# 質疑回答書

契約番号 2020000316

件名 いがまち複合施設整備工事（建築主体工事）

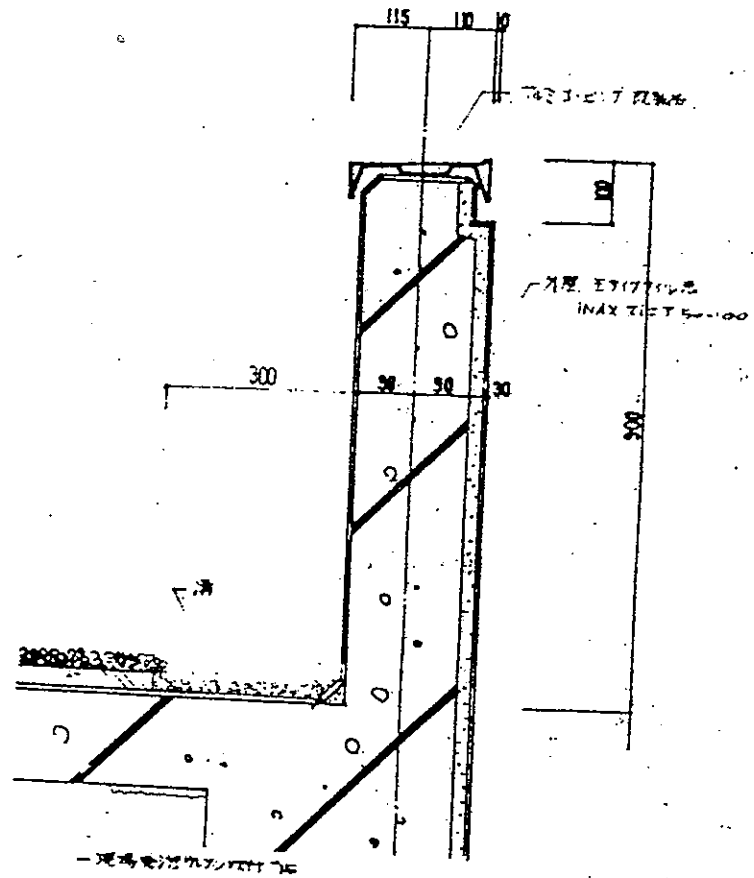
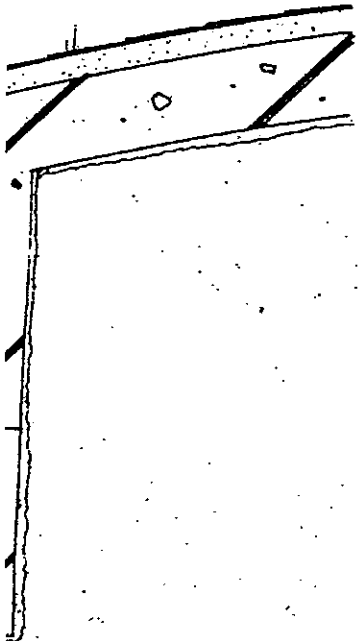
質 疑	回 答
1 設計書No.10・11 設計図 A-11 屋根立上りアスファルト防水部の断面詳細 図を御提示ください。	1 立ち上がり部分のみ改修し、笠木は脱着で考 えて下さい。（別添、既設図面参照）
2 設計書No.12 設計図 A-2・13・14 樹脂注入工法の項目が設計書に見当たりま せん。施工数量調査により増減が発生すると は存じますが、発注段階での想定距離数を御 提示下さい。	2 外壁調査により必要な場合は施工すること と考えています。設計書には計上しておりま せん。
3 設計書No.20 設計図 A-20・22 男女便所既設床の50角タイルは、撤去しな くてよいと解釈してよろしいでしょうか。	3 お見込みのとおりです。
4 設計図 A-34・36 客用男女便所のトイレブース変更に伴う、既 設取付ビス孔の壁タイル補修項目が設計書 に見当たりませんが、どのように御考えでし ょうか。	4 既設ビス穴の補修は、シーリング補修適度で 考えています。
5 設計書No.23・25・26・27・28 設計図 A-15・17・24・25・27 天井点検口復旧とは、既設再取付と解釈して よろしいでしょうか。	5 既設再取り付けとしてください。
